Affidamento a Contraente Generale dei "Lavori di ammodernamento del tratto Palermo - Lercara Friddi, lotto funzionale dal km 14,4 (km. 0,0 del Lotto 2) compreso il tratto di raccordo della rotonda Bolognetta, al km 48,0 (km. 33,6 del Lotto 2 - Svincolo Manganaro incluso) compresi raccordi con le attuali SS n.189 e SS n.121

**MODIFICA TECNICA N.264
OPERE D'ARTE PRINCIPALE- TOMBINI
TACC57 - Relazione di modifica tecnica n.264**

MODIFICA TECNICA N.264

OGGETTO: Realizzazione attraversamento idraulico TACC57_A2101

Figura 1 –Sezione tipologica attraversamento idraulico di Progetto Esecutivo approvato – Codifica PETPON002_31_4137.

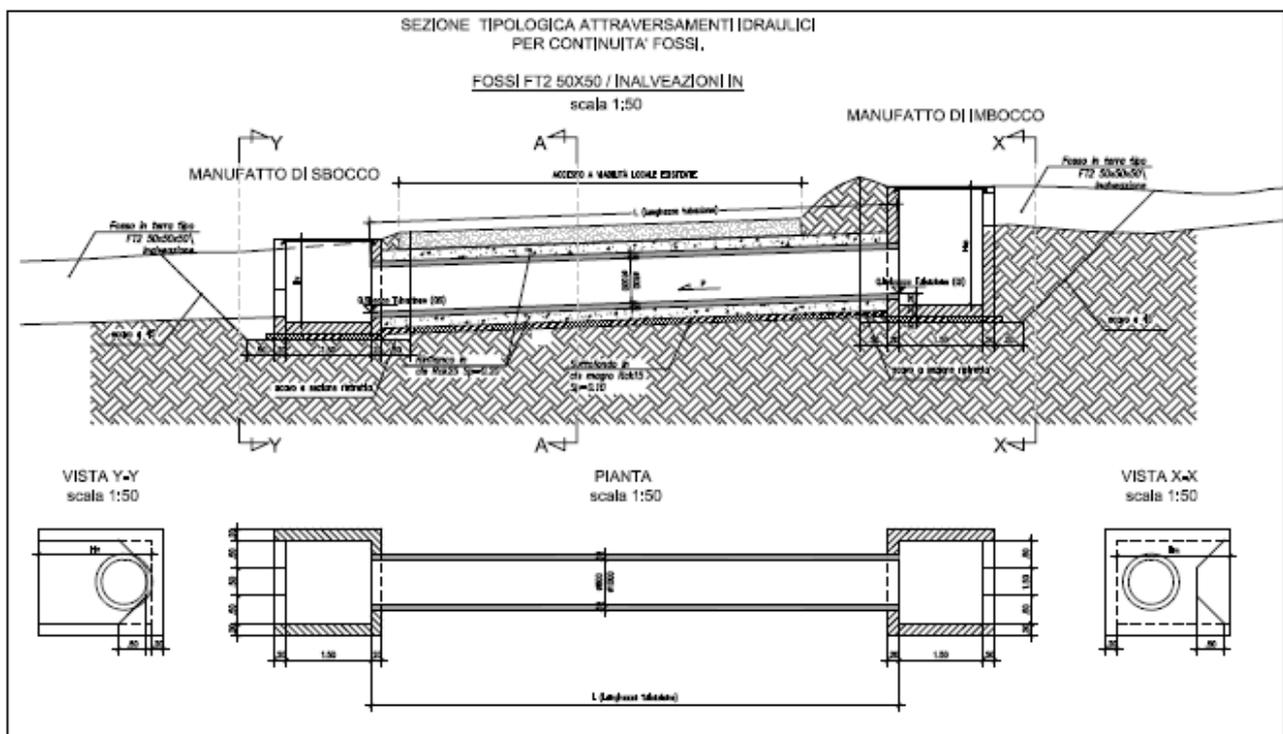
Nel corso dei lavori di ammodernamento della PA – AG, sono state riscontrate delle criticità sul corretto deflusso delle acque dei fossi di guardia in corrispondenza agli attraversamenti idraulici, realizzati secondo i particolari tipologici presenti nell'elaborato di P.E.A. – codifica PETPON002_31_4137.

Figura 2 – Sezione tipologica attraversamento idraulico di P.V.T.2 - Stralcio Tav. PETP0N002_51_4137.

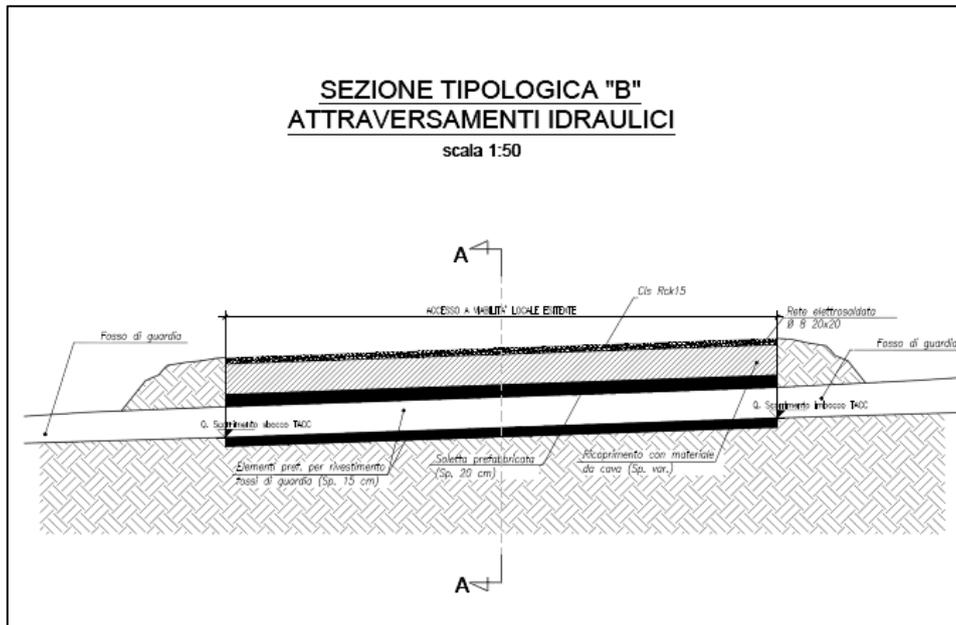
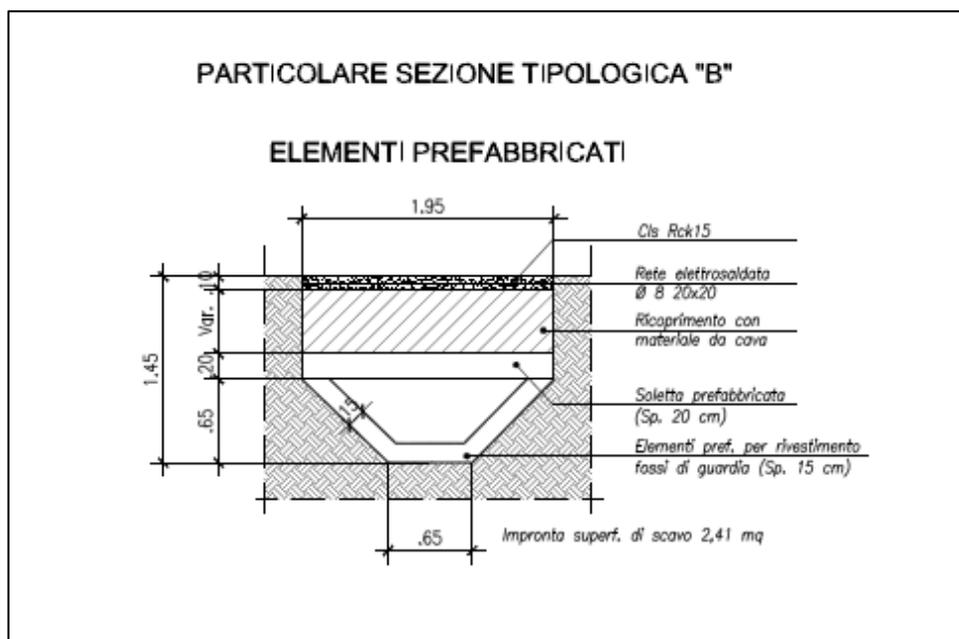
La P.V.T.2 prevedeva per la realizzazione del TACC57_A2101 la soluzione del fosso rivestito + soletta in c.a.

Nel corso dell'esecuzione dei lavori, tuttavia è stato riscontrato che per il "TACC" in argomento la soluzione di PEA risulta essere più confacente rispetto alla soluzione di P.V.T.2, nello specifico la soluzione di P.E.A. consente di realizzare un miglior collegamento tra il TACC57_A2101 ed il tombino TP17, precedentemente realizzato.
